浜岡原子力発電所 震源を特定せず策定する地震動について (コメント回答)

2023年6月7日

2023年2月24日 第1117回審査会合コメント及び回答概要一覧

<3.1 2008年岩手・宮城内陸地震> 地質分布による比較検討

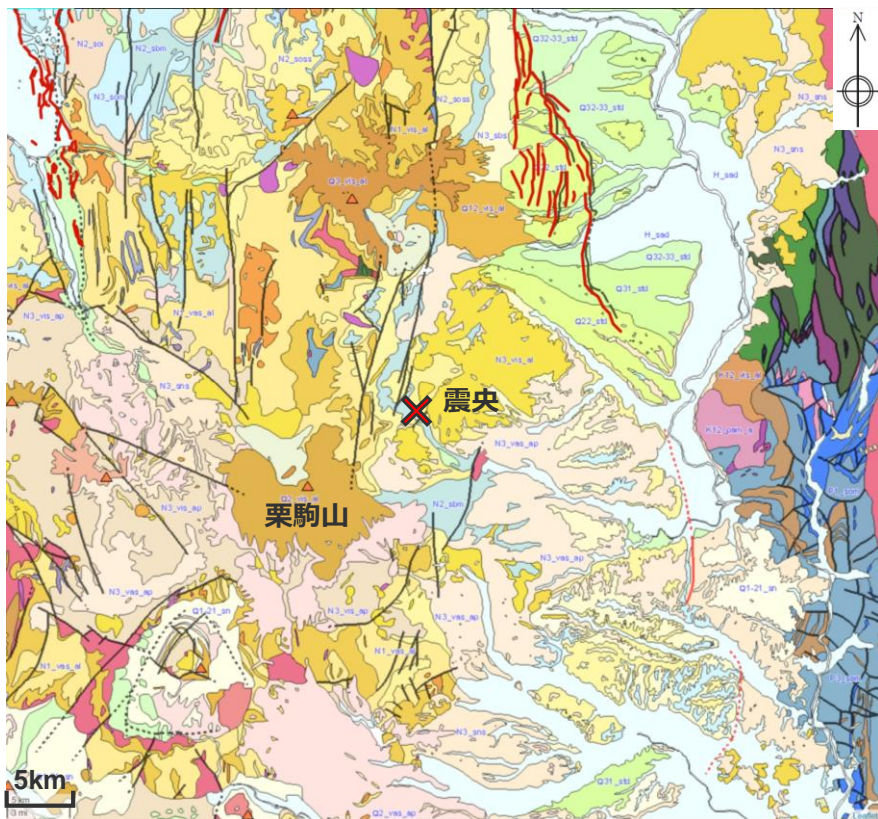
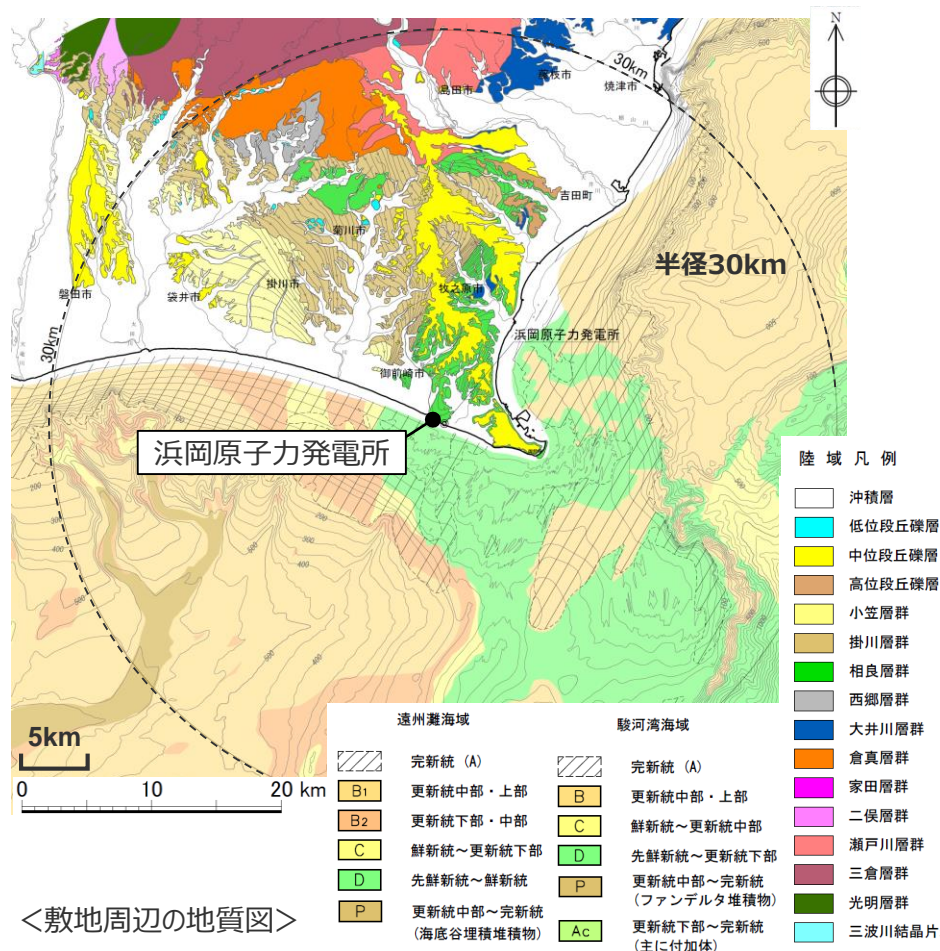
3	<p>地域性を考慮する地震動について、何を重視して観測記録の収集対象外とするのか、理由・考え方を整理して説明すること。</p>	<p>検討対象地震の震源域で事前に活断層の存在が指摘されていない主な要因に着目し、観測記録の収集対象外とする理由・考え方を整理して説明する。</p>	<p>p.9,10,112, 128</p>

- シームレス地質図によると、2008年岩手・宮城内陸地震の震源域周辺には、古第三紀～新第三紀の火山岩類及び堆積岩類が厚く分布するとともに、第四紀火山噴出物に覆われる。
- 一方、敷地及び敷地周辺では、古第三紀～第四紀前期の堆積岩類が分布し、それを覆うように第四紀の段丘堆積物や完新統が分布するが、火山岩類や第四紀火山噴出物は分布していない。なお、本地域では、フィリピン海プレートの沈み込みにより付加体が発達している。

敷地における地盤増幅特性を踏まえた地震動評価の方針（概要）

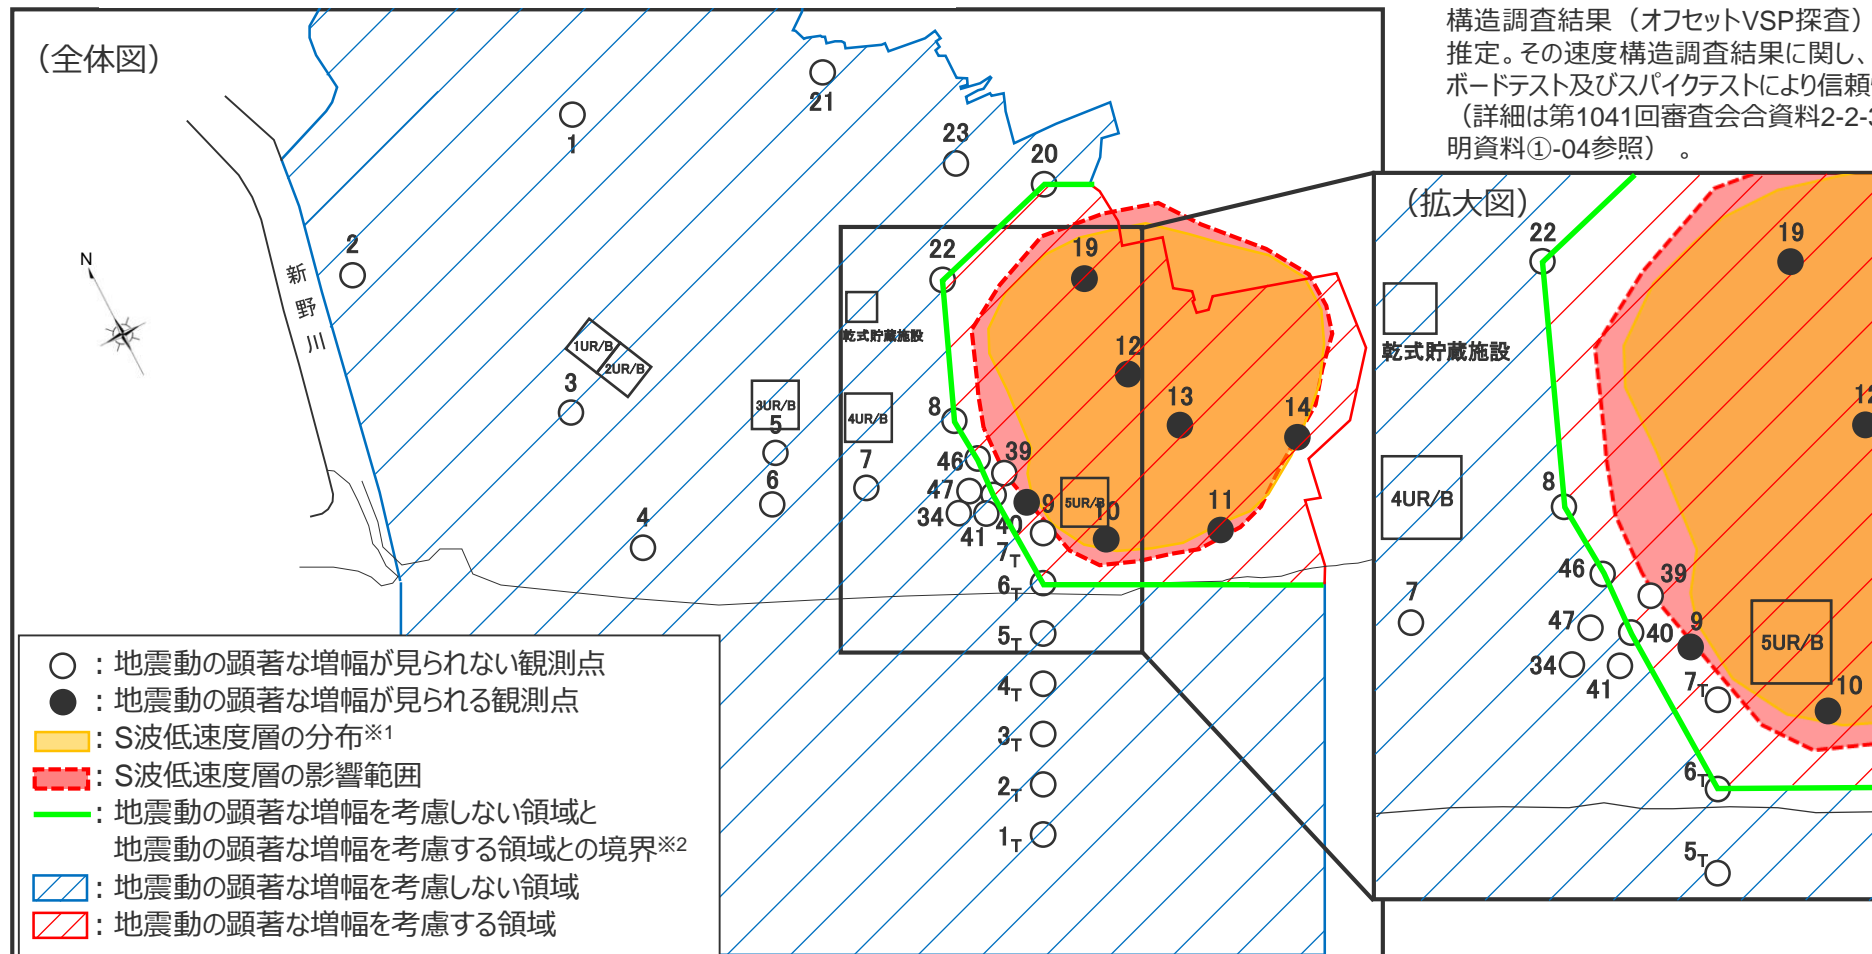
No.	コメント	回答概要	ページ
1	<p>震源を特定せず策定する地震動の標準応答スペクトルに基づく地震動に関する補正申請において、断層モデルを用いた手法による地震動評価で用いる地下構造モデルとは異なる地下構造モデルが用いられているが、先行サイトの審査でもコメントしているとおりその理由の説明が必要であり、地下構造モデルの審査以降に相応な調査や検討、分析の追加が新たに行われてなければ地下構造モデルを新たに設定する妥当性が言えないこと、もし新たなデータや知見が得られたことにより新しく設定した地下構造モデルを用いるということであれば、これまで審査してきた断層モデルを用いた手法の地下構造モデルや地震動評価結果についても再度審査する必要が生じ、審査の長期化に繋がる部分もあることも踏まえて、標準応答スペクトルに基づく地震動の評価方針を説明すること。</p>	<p>標準応答スペクトルに基づく地震動の評価方針については、標準応答スペクトルに基づく地震動の評価に用いる地下構造モデルについて、補正申請から変更し、断層モデルを用いた手法による地震動評価の統計的グリーン関数法で用いた地下構造モデル（SGFモデル）と同じものを用いることとする。</p> <p>また、先行サイトの審査を踏まえ、標準応答スペクトルに基づく地震動の評価に用いる模擬地震動についても、補正申請から変更し、振幅包絡線の経時変化をM7.0で設定して作成することとする。</p>	<p>第1117回 審査会合で 回答済</p>
2	<p>震源を特定せず策定する地震動でも、S波低速度層による地震動の増幅を考慮した地震動評価を行うこと。その際には、どの程度の増幅の考慮が必要かについても検討したうえで、反映方法を説明すること。</p>	<p>「標準応答スペクトルに基づく地震動」及び「2004年北海道留萌支庁南部の地震の基盤地震動に基づく地震動」について、S波低速度層による地震動の増幅を考慮することとし、「敷地ごとに震源を特定して策定する地震動」の断層モデルを用いた手法で採用した増幅係数を乗じる方法により、地震動の顕著な増幅を考慮する地震動評価を行う。</p> <p>考慮する増幅の程度に関し、増幅係数は、断層モデルを用いた手法で採用したものを扱い、S波低速度層の影響を受けるのは「増幅方向」にあたる震源断層の一部と考えられるものの、震源断層を設定せず行う評価では「増幅方向」にあたる範囲を検討できないことを踏まえ、震源断層から到来するすべての地震波が顕著に増幅すると仮定した保守的な地震動評価を行う。</p>	<p>p.8,12,14, 15,80~87, 130,132</p>

- 「標準応答スペクトルに基づく地震動」及び「2004年北海道留萌支庁南部の地震の基盤地震動に基づく地震動」について、S波低速層の影響により5号炉周辺の観測点のみで地震動の顕著な増幅が見られることを踏まえ、S波低速層による地震動の増幅を考慮することとし、「敷地ごとに震源を特定して策定する地震動」の断層モデルを用いた手法で採用した増幅係数を乗じる方法により、地震動の顕著な増幅を考慮する地震動評価を実施。
- 増幅係数は、断層モデルを用いた手法で採用したものを \times 用い、S波低速層の影響を受けるのは「増幅方向」にあたる震源断層の一部と考えられるものの、震源断層を設定せず行う評価では「増幅方向」にあたる範囲を検討できないことを踏まえ、震源断層から到来するすべての地震波が顕著に増幅すると仮定した保守的な地震動評価を実施。具体的には、顕著な増幅を考慮しない解放基盤表面における地震動の評価結果に増幅係数を乗じることにより、顕著な増幅を考慮した地震動を評価。
